新竹縣政府工程查核代表照片表

工程名稱：北埔鄉大林村 8 鄰二寮 1 號野溪整治工程

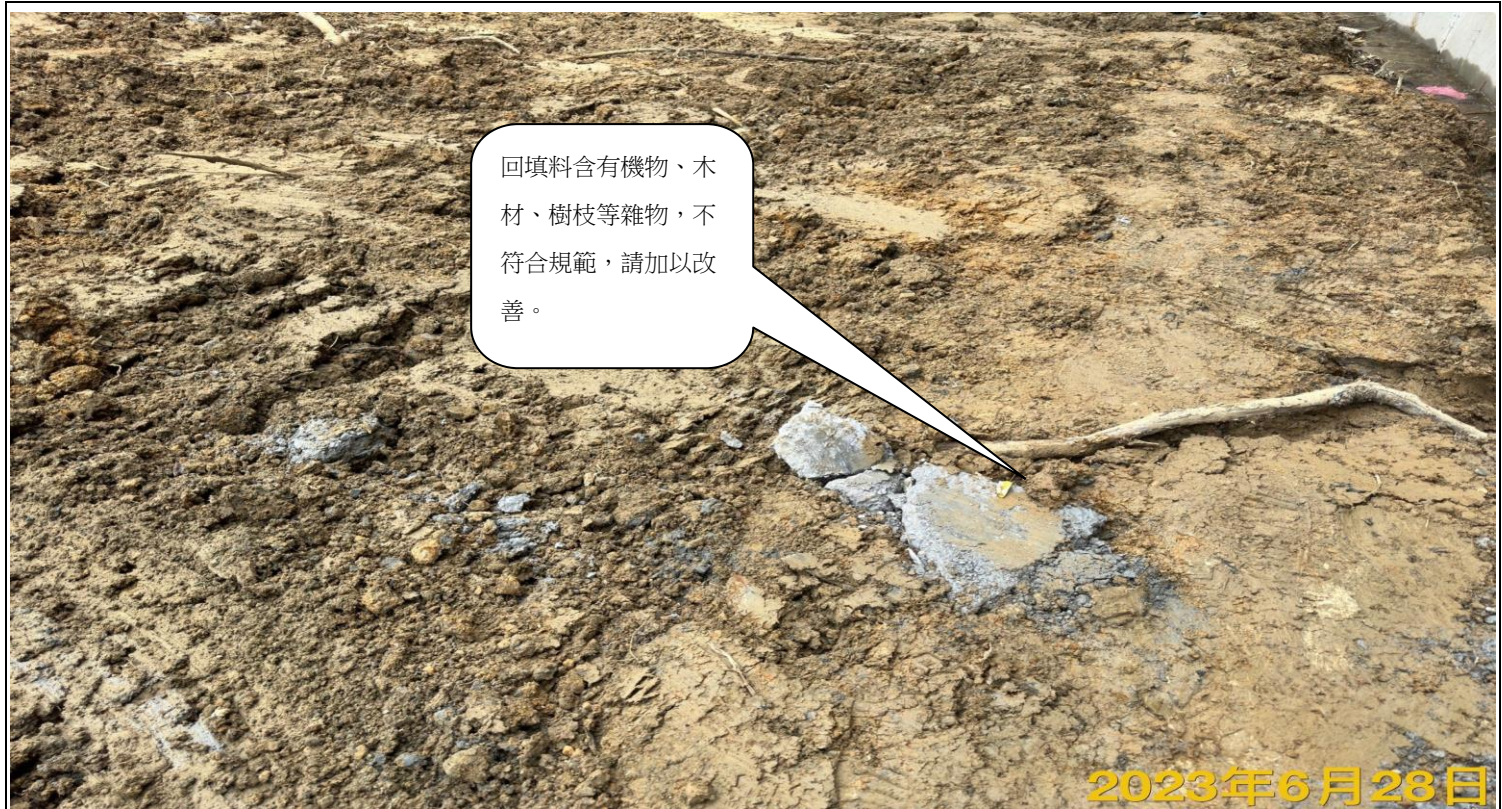
伸縮縫施作不當。(在現場右側護岸混凝土表面發現基礎混凝土伸縮縫與造型模板護岸混凝土伸縮縫未在同一直線)

伸縮縫施作不當。(在現場右側護岸混凝土表面發現基礎混凝土伸縮縫與造型模板護岸混凝土伸縮縫未在同一直線)

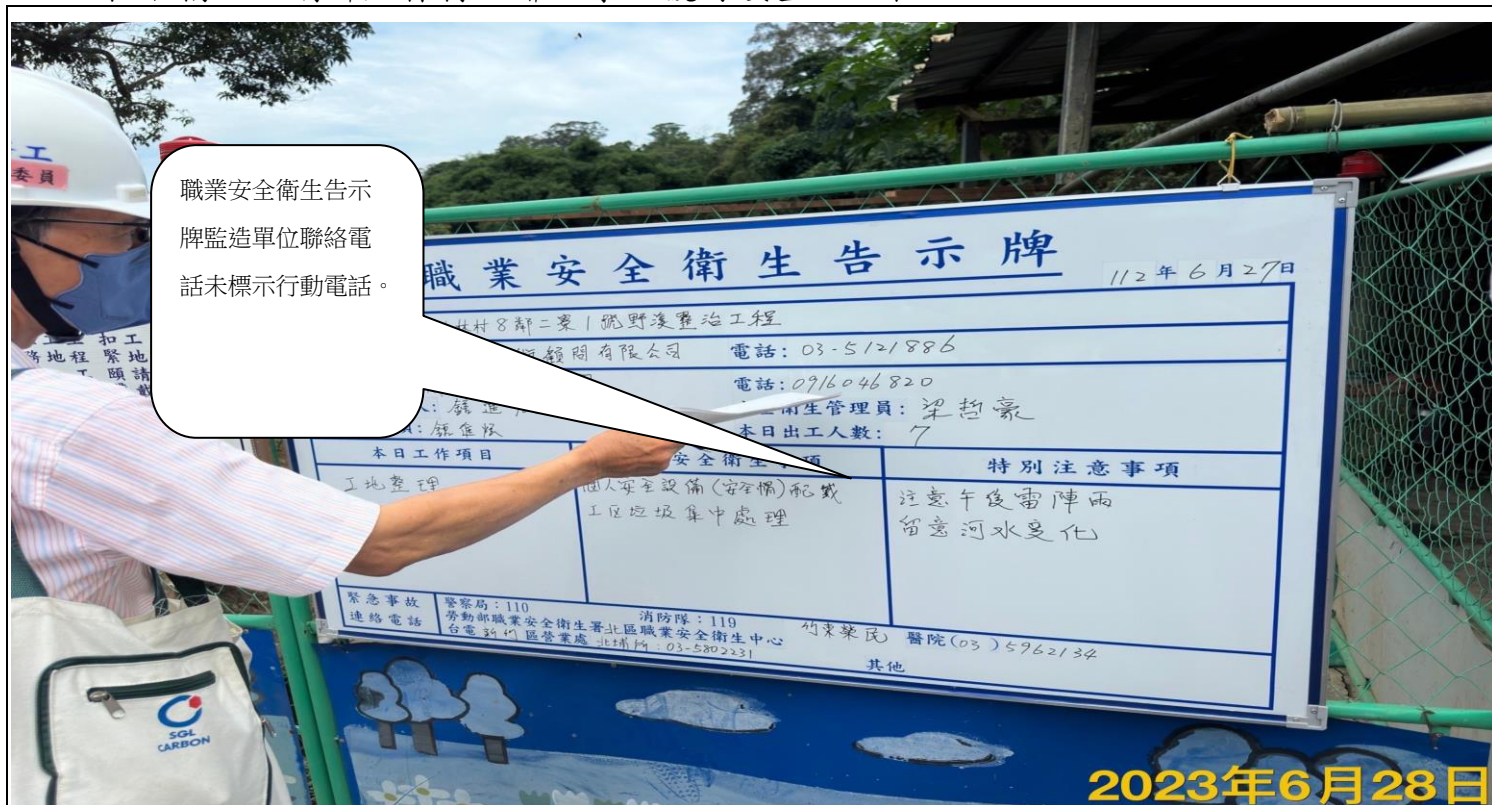
回填料含有機物、木材、樹枝等雜物，不符合規範，請加以改善。
